DIRECCIÓN DE NUEVAS CREACIONES

Asunto: Radicación: 13-182957- -3
Trámite: 2
Evento: 1
Actuación: 519
Oficio: 9654
Folios: 6

Título de la solicitud: “Vehículo del tipo para montar a horcajadas”.

Figs. 1, 2 y 3 del documento BRPI1002333

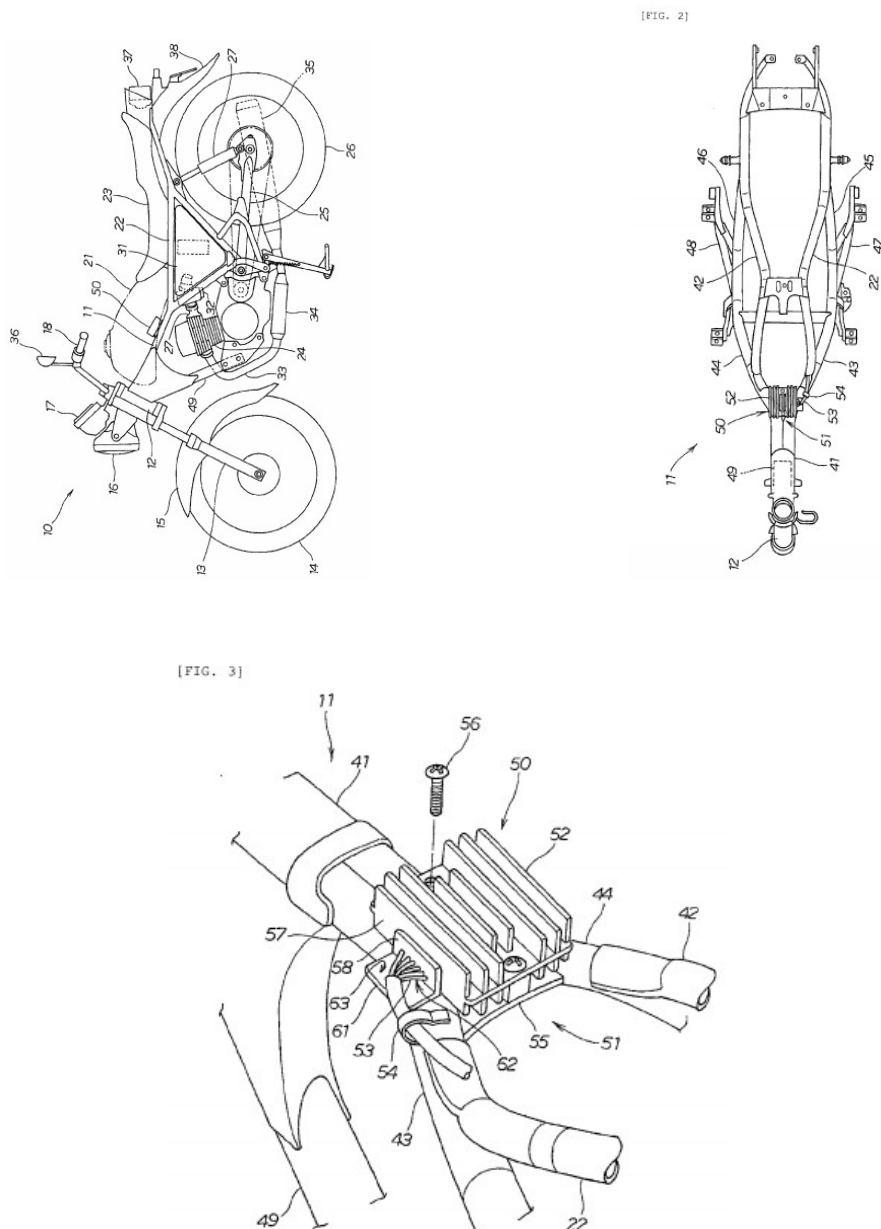
Características esenciales	D1
Un vehículo del tipo para montar a horcajadas, que comprende:	Un vehículo del tipo para montar a horcajadas (10) (resumen; Fig. 1), que comprende:
Un tubo colector.	Un tubo colector (12).
Un armazón principal que se extiende hacia atrás desde el tubo colector.	Un armazón principal (11, 41) que se extiende hacia atrás desde el tubo colector (12).
Un par de armazones de silla izquierdo y derecho que se extienden hacia atrás desde el armazón principal.	Un par de armazones (43,44) de silla izquierdo y derecho que se extienden hacia atrás desde el armazón principal (11) (Fig. 3).
Un elemento transversal que conecta el par de armazones de silla entre si y por lo menos una porción del elemento transversal dispuesto en una posición mayor que aquella del par de armazones de silla.	Un elemento transversal (55) que conecta el par de armazones de silla (43,44) entre si y por lo menos una porción del elemento transversal (55) dispuesto en una posición mayor que aquella del par de armazones de silla (43,44) (Figs. 3 y 4).

Un motor que incluye una culata de cilindro dispuesta en una posición más baja que aquella del armazón principal y el par de armazones de silla.	Un motor (24) que incluye una culata de cilindro dispuesta en una posición más baja que aquella del armazón principal (11,41) y el par de armazones de silla (43,44) (Figs. 1 a 3).
Un filtro de aire dispuesto en la parte posterior de la culata de cilindro y por debajo del par de armazones de silla.	Un filtro de aire (31) dispuesto en la parte posterior de la culata de cilindro y por debajo del par de armazones de silla (43,44) (Figs. 1 a 3).
Un tanque de combustible soportado sobre el miembro transversal, el tanque se dispone sobre el par de armazones de silla.	Un tanque de combustible (21) soportado sobre el miembro transversal (55), el tanque se dispone sobre el par de armazones de silla (43,44) (Figs. 1 a 3).
Una unidad de componente eléctrico dispuesta en una vista en plano del vehículo, entre una porción de extremo delantera del filtro de aire y una porción de extremo posterior del elemento transversal en una dirección delantera-posterior del vehículo y dispuesta en una vista lateral del vehículo, entre la porción de tanque y el par de armazones de silla en una dirección hacia arriba-abajo del vehículo.	Una unidad de componente eléctrico (50) dispuesta en una vista en plano del vehículo, entre una porción de extremo delantera del filtro de aire (31) y una porción de extremo posterior del elemento transversal (55), en una dirección delantera-posterior del vehículo y dispuesta en una vista lateral del vehículo, entre la porción de tanque y el par de armazones de silla (43,44) en una dirección hacia arriba-abajo del vehículo (Figs. 1 a 4).

De acuerdo con la tabla anterior, las características esenciales de la unidad eléctrica para un vehículo de la reivindicación 1 habían sido divulgadas previamente en el documento D1, por lo tanto, la materia reivindicada no es nueva.

- Reivindicación 2: una silla (23) que sobrepone la unidad de componente eléctrico (50) en la vista lateral del vehículo, la silla es montable y desmontable sobre/desde el par de armazones de silla (22,42) (Figs. 1 a 3).
- Reivindicación 3: una superficie superior del elemento transversal (55) se inclina de tal manera que un extremo delantero de la superficie superior se posiciona más arriba que un extremo posterior de la superficie superior y por lo menos una porción de la superficie superior se dispone en una posición mayor que aquella del par de armazones de silla (43,44) (Fig. 4).
- Reivindicación 4: se dispone una porción de la unidad de componente eléctrico

- Reivindicación 5: la unidad de componente eléctrico (50) incluye una porción de montaje de arnés (61) dispuesta en una posición más baja que aquella del tanque de combustible (21) (Figs. 3 y 4).

- Reivindicación 6: la porción de montaje de arnés (61) se dispone en una posición mayor que aquella del par de armazones de silla (43,44) (Figs. 3 y 4).

- Reivindicación 7: un arnés (61) que se extiende hacia la unidad de componente eléctrico (50) a través de un espacio lateral del par de armazones de silla (43,44) y acoplado a la unidad de componente eléctrico (50) (Figs. 3 y 4).

- Reivindicación 8: un acoplador (58) desmontable que acopla el arnés (43,44) a la unidad de componente eléctrico (50) (Figs. 3 y 4).
- Reivindicación 9: el tanque de combustible (21) incluye un soporte de montaje fijado al elemento transversal (55), y el soporte de montaje se extiende hacia abajo desde una superficie de fondo del tanque de combustible (21) (Figs. 1 a 4).

- Reivindicación 10: la unidad de componente eléctrico (50) se dispone sobre el filtro de aire (31) (Fig. 1).
- Reivindicación 11: un borde delantero de la unidad de componente eléctrico (50) se dispone en la vista lateral del vehículo, entre un borde inferior del tanque de combustible (21) y un borde superior de los armazones de silla (43,44) (Figs. 1 a 4).
